**Avis délibéré de la mission régionale d'autorité
environnementale sur le réaménagement du plateau
d'Agy et la mise en compatibilité du plan local
d'urbanisme de la commune de Saint-Sigismond (74)**

Avis n° 2025-ARA-AP-1938

Avis délibéré le 7 novembre 2025

Figure 4: Schéma d'aménagement du plateau d'Agy et implantation de la canalisation d'assainissement des eaux usées (source : dossier)

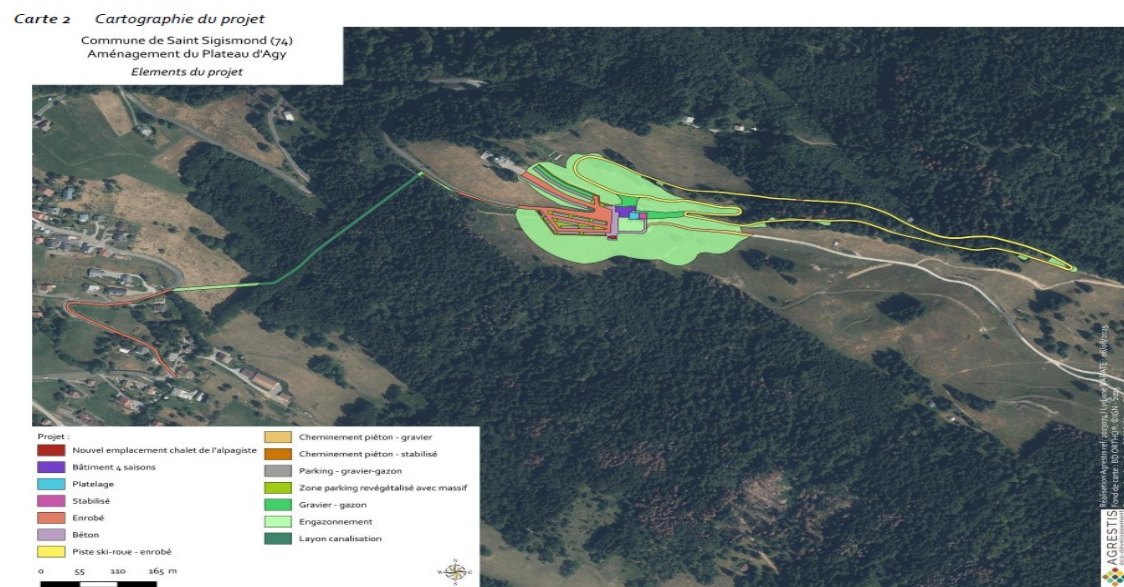
Les incidences du projet sur les risques naturels sont considérées de modérées à fortes notamment au regard de la traversée d'une zone rouge par le futur collecteur des eaux usées et de la suppression de 1 894 m² de boisement susceptible d'amplifier les phénomènes de ruissellement et de glissements de terrain. Les mesures de réduction telles que l'adaptation du tracé de la canalisation (MR9) enfouie à environ 1,0 m de profondeur, nécessitant un fond de fouille à au moins 1,30 m, pour réduire le linéaire en zone rouge et la vulnérabilité vis-à-vis des aléas naturels, l'adaptation du layon et les méthodes de défrichement (MR11) ainsi que l'installation d'épis drainants et de fascines (MR13) pour limiter le ravinement et stabiliser le talus, visent à atteindre un niveau d'incidences résiduelles faible.

Toutefois, les caractéristiques (nombre, positionnements, dimensions, surfaces concernées) et modalités de réalisation de ces épis drainants ne sont pas décrites dans la MR13, qui ne développe que la pose des fascines. Hors, la réalisation d'épis drainants est susceptible d'affecter significativement les sols et la circulation des eaux, ainsi que la canalisation elle-même⁹, et le caractère opérant de cette mesure de réduction est à démontrer et documenter. En outre, l'articulation entre la mise en défens des espaces sensibles le long du tracé de la canalisation dans la partie boisée, à laquelle s'engage le maître d'ouvrage, et la réalisation de ces épis est à décrire précisément afin de s'assurer du respect du niveau d'évitement des habitats et de la faune concernée ou de présenter des mesures d'évitement ou de réduction voire de compensation complémentaires.

- **décrire précisément le dispositif d'épis drainants, ses incidences et les mesures prises pour les éviter, les réduire et si besoin les compenser**
- **de présenter les études techniques assorties de leurs conclusions et de démontrer que le projet, notamment la réalisation de la canalisation d'assainissement et les dispositifs de gestion des eaux pluviales retenus, respectent les prescriptions qui y sont énoncées et ne sera pas de nature à augmenter les risques ni à en créer de nouveaux. Dans le cas contraire, les mesures d'évitement et de réduction et si besoin de compensation nécessaires devront être prises en conséquence.**

Figure 4: cartographie des zones humides (source : dossier)

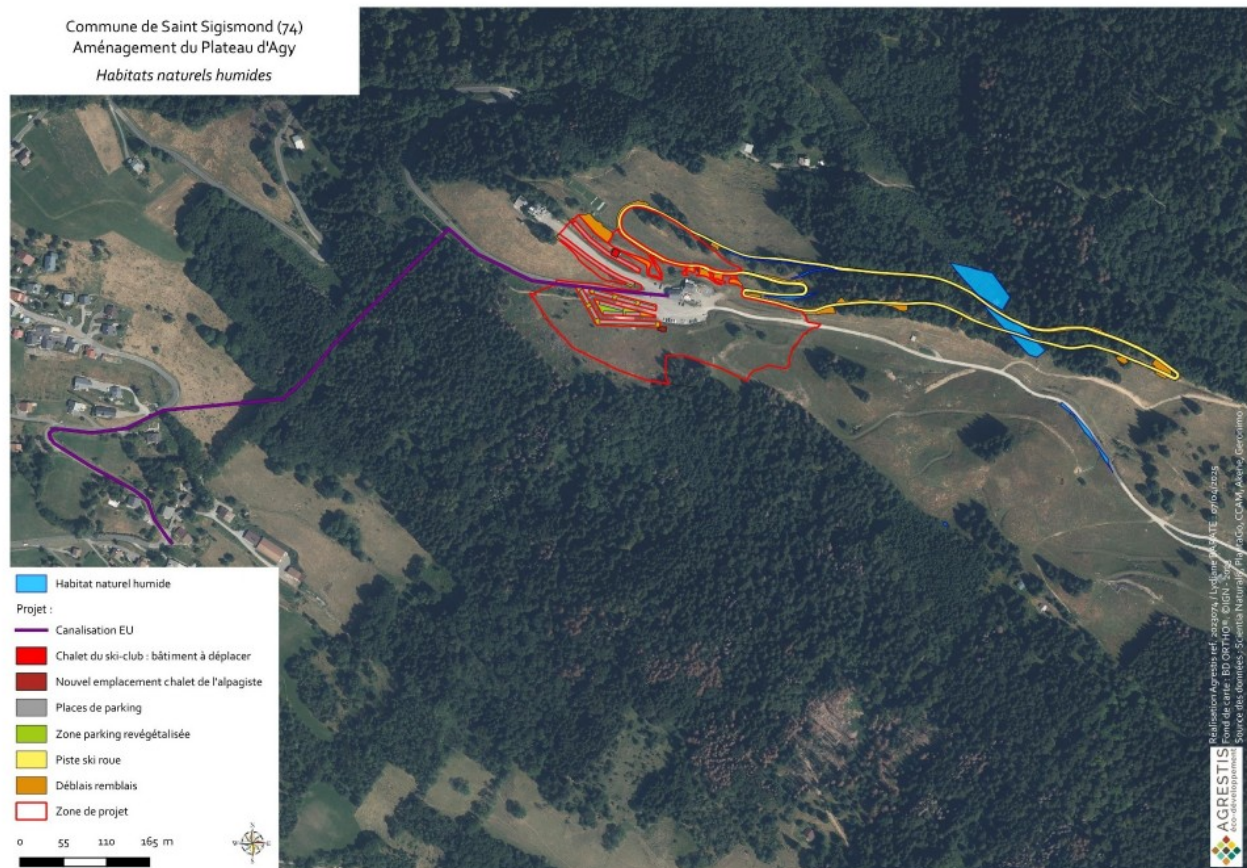
- ME1 : la zone favorable au développement de la Buxbaumie verte doit être mise en défens et l'emprise des travaux doit être correctement délimitée afin d'éviter toute divagation des engins et des personnes ;
- MR1 : les travaux sur les bâtiments présentant des nidifications sont à réaliser après le 1^{er} septembre ;
- MR2 : l'abattage des arbres favorables aux chiroptères est à réaliser uniquement entre le 1^{er} septembre et le 31 octobre après passage d'un chiroptérologue même si les cavités sont vides.

- **quantifier les incidences résiduelles de l'opération sur les espèces protégées et habitats d'espèces, en phases travaux et exploitation, en prenant en compte la temporalité des mesures et la date à partir de laquelle elles seront mises en œuvre ;**
- **renforcer les mesures d'évitement et de réduction, pour atteindre des incidences résiduelles négligeables ou nulles, et à défaut de définir les mesures compensatoires nécessaires ;**
